Assemblée publique de consultation  
30 mai 2017

**PPCMOI**  
**AGRANDISSEMENT DÉROGEANT À LA MARGE ARRIÈRE ET AUX**  
**NUMÉROS CIVIQUES DONNANT SUR UNE RUELLE**

**5011-19, avenue de l'Esplanade, entre le boulevard Saint-Joseph et**  
**la rue Laurier Ouest**

Adoption d'une résolution en vertu du *Règlement sur les projets particuliers de construction, de modification ou d'occupation d'un immeuble (2003-08)*, en vue d'autoriser l'ajout d'un troisième étage et une mezzanine au bâtiment situé aux 5011-13, avenue de l'Esplanade

## Plans – rez-de-chaussée et 2<sup>e</sup> étage proposés

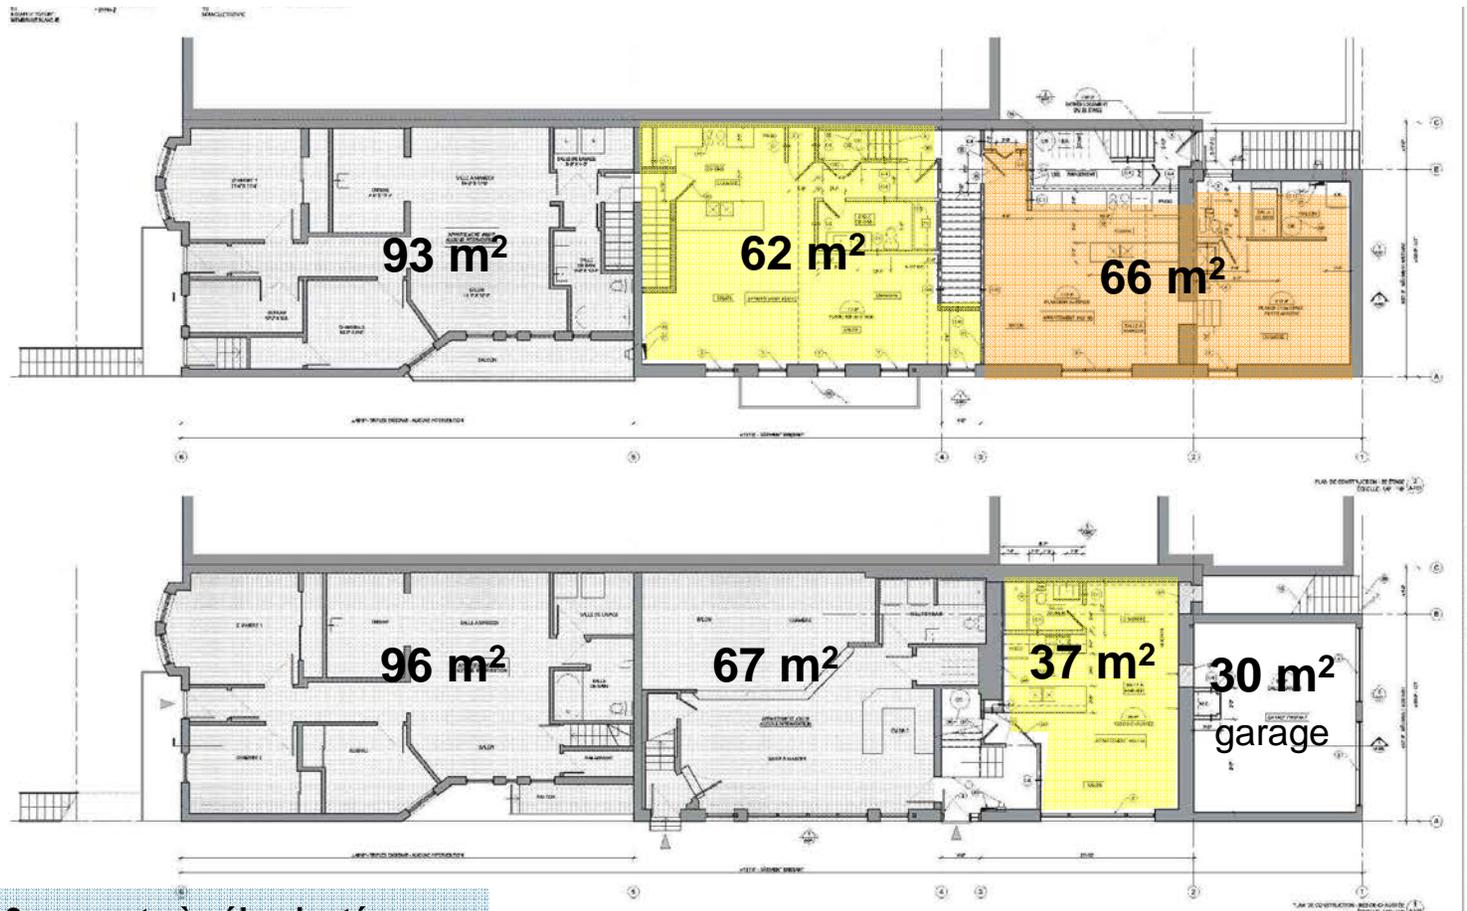
- Qu'un minimum de 4 unités de stationnement pour vélo soit installé dans le garage existant, remplaçant ainsi une unité de stationnement pour automobile;

# Plan de la mezzanine - plantations

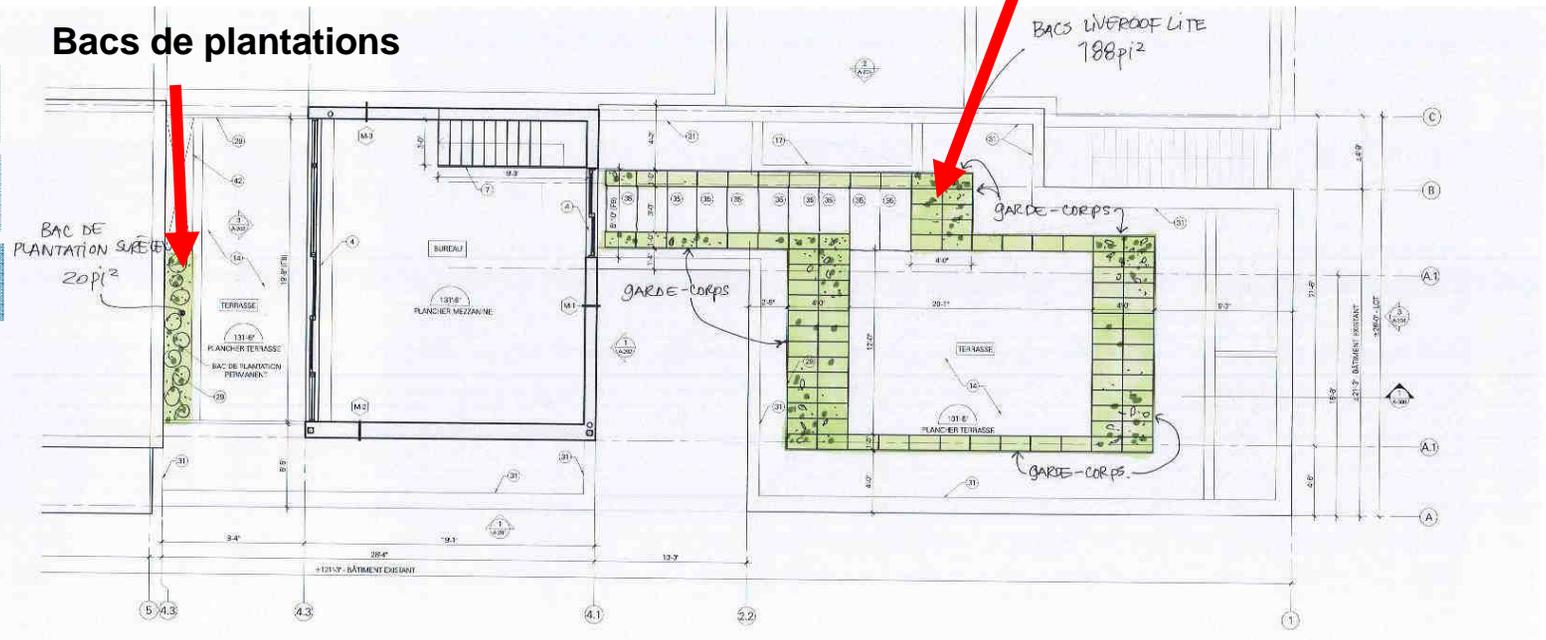
- Que des bacs permanents de plantation, d'une superficie minimale de 20 m<sup>2</sup>, soient installés sur les terrasses du toit au niveau de la mezzanine et qu'un détail de construction des bacs de plantation soit fourni;
